Rapport de l'Inspection des installations classées

Visite d'inspection du 22/03/2024

SHELL France

L'installation est une usine de fabrication et de conditionnement de lubrifiants.

Figure 1: Détendeur situé dans le parc V7

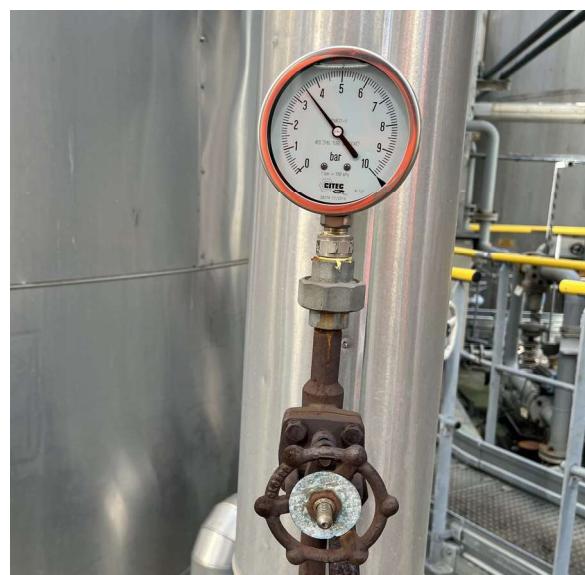
plus, l'exploitant a évoqué la présence de détendeurs dans chaque parc chauffé, permettant de maintenir une pression inférieure ou égale à 3,5 bars, même en cas de défaillance de la régulation de la pression de vapeur en amont. Par sondage, l'inspection des installations classées a constaté la présence du détendeur situé dans le parc V7 et du manomètre associé affichant bien une pression de 3,5 bars (voir photos en annexe).
